Unterlage 5 Blatt Nr. 3 T2 ersetzt Unterlage 5 Blatt Nr. 3 T1

## FESTSTELLUNGSENTWURF

<b>KARLSTADT</b>	Stadt Karlstadt Fachbereich 3 Hoche- und Tiefbauabteilung Zum Helfenstein 2 97753 Karlstadt	Unterlage / Blatt-Nr.: 5 / 3 T2
Straße: St 2435 Station: Abschnitt 160 / Station 1.740 bis Abschnitt 200 / Station 1.830		Lageplan Bau-km 1+500 bis 2+400
		Maßstab: 1 : 1000

### St 2435 St 2437 Lohr a. M. - Karlstadt B 27 Ortsumgehung Wiesenfeld

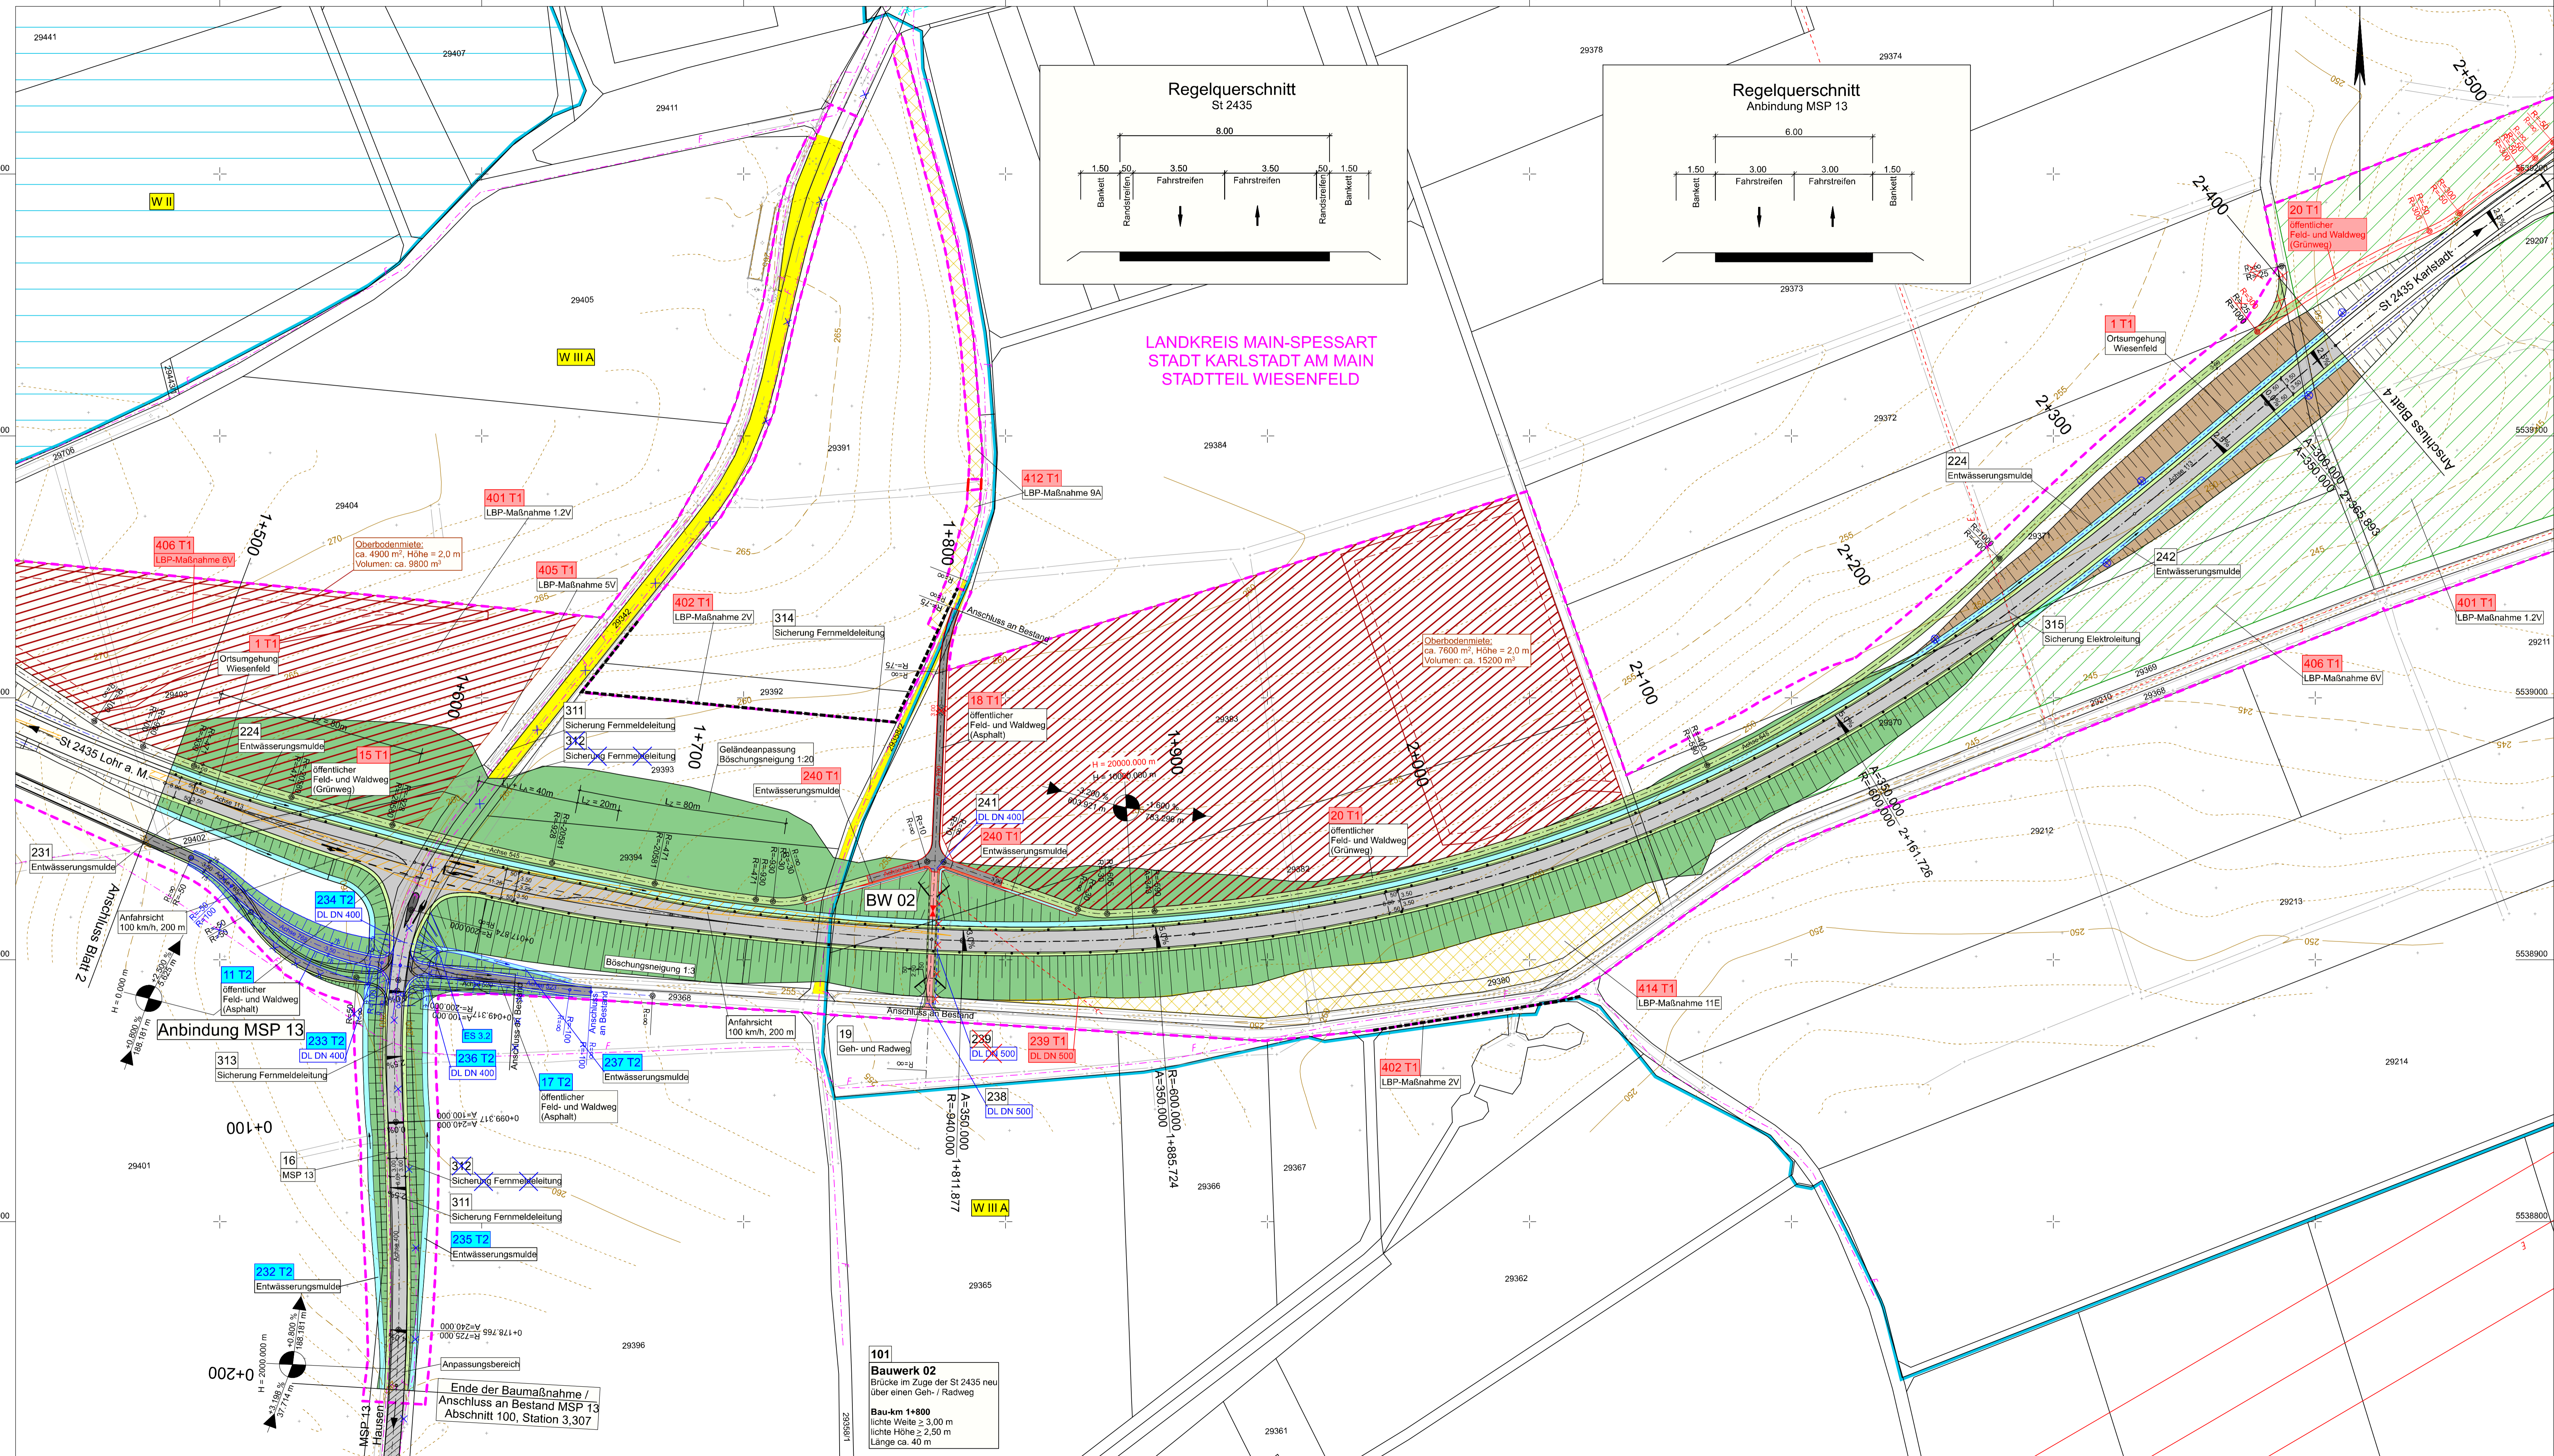
<b>2. Tektur</b> vom 04.04.2022 zum Feststellungsentwurf vom 19.06.2019		bearbeitet: April 2022	Zeichen
T2	vorh. Fernmeldeleitung entfällt (312; Anbindung Feld- und Waldwege an MSP13 (11 T2 und 17 T2) mit Verlegung DL (233 T2, 234 T2, 236 T2) und Entwässerungsmulde 237 T2	gezeichnet: April 2022	ku
	Verlegung ES 3.2 und Anpassung Entwässerungsmulden 232 T2 und 235 T2	geprüft: April 2022	ku
T1	Tektur vom 29.04.2021		
Nr.	Änderungen gegenüber dem Feststellungsentwurf vom 19.06.2019
